***Extension de la station  
d'épuration***

***Evaluation des Incidences  
sur l'Environnement***

### **COMPLEMENTS APPORTES AU RAPPORT EIE**

20202412-SC-ENV

Figure 14: Illustration graphique des données de débits du rejet actuel (source : Luxlait, 2024)

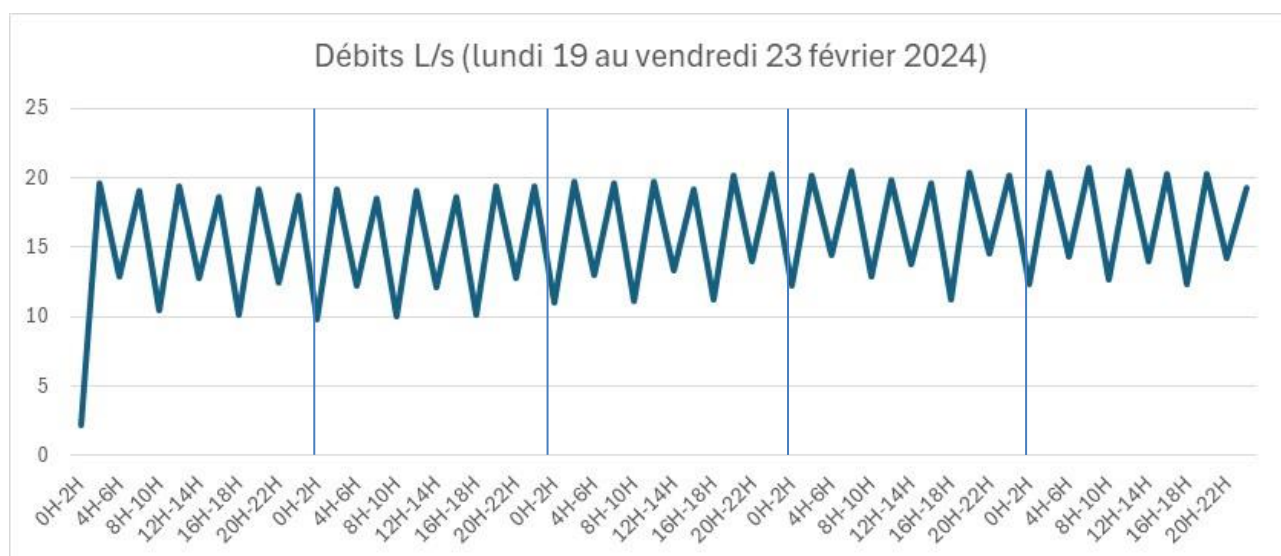
- Seul la remarque sur la page 42, figure 26 du rapport précédent est complétée ci-dessous.

Ainsi, on note une variabilité du rejet sur le cours de la journée (en fonction des cycles épuratoires) allant de 6,5 à 21 l/s. Comparativement au débit moyen d'étiage de l'Attert, la variabilité de la représentativité du rejet vis-à-vis de l'Attert varie de 0,82% à 2,64 %. En termes de moyenne journalière, cela représente environ 2% du débit de l'Attert.

Sur une période plus longue, le graphique ci-dessous illustre la fluctuation des débits rejetés en litres/s entre le 19 et le 23 février 2024 sur la base des données des débits en m<sup>3</sup>/2H. Ainsi, les débits varient de 2 à 21 l/s pour un débit moyen journalier de 1.369 m<sup>3</sup>/j.

Dans la situation future, le processus doit permettre d'atteindre une capacité moyenne maximale de 2.000 m<sup>3</sup>/j pour une moyenne journalière de 83,3 m<sup>3</sup>/h.

La mise en place du 3<sup>ème</sup> bassin SBR et la modification de la pompe de sortie (100 m<sup>3</sup>/h) ne changeront pas les fluctuations observées actuellement. La mise en place du 3<sup>ème</sup> SBR exercera une influence sur le nombre de cycle journalier donc une fréquence plus importante des pics lors des journées de forte production. L'intensité maximal du pic sera de 27,78 l/s ce qui représente 3,49 % du débit moyen d'étiage de l'Attert.
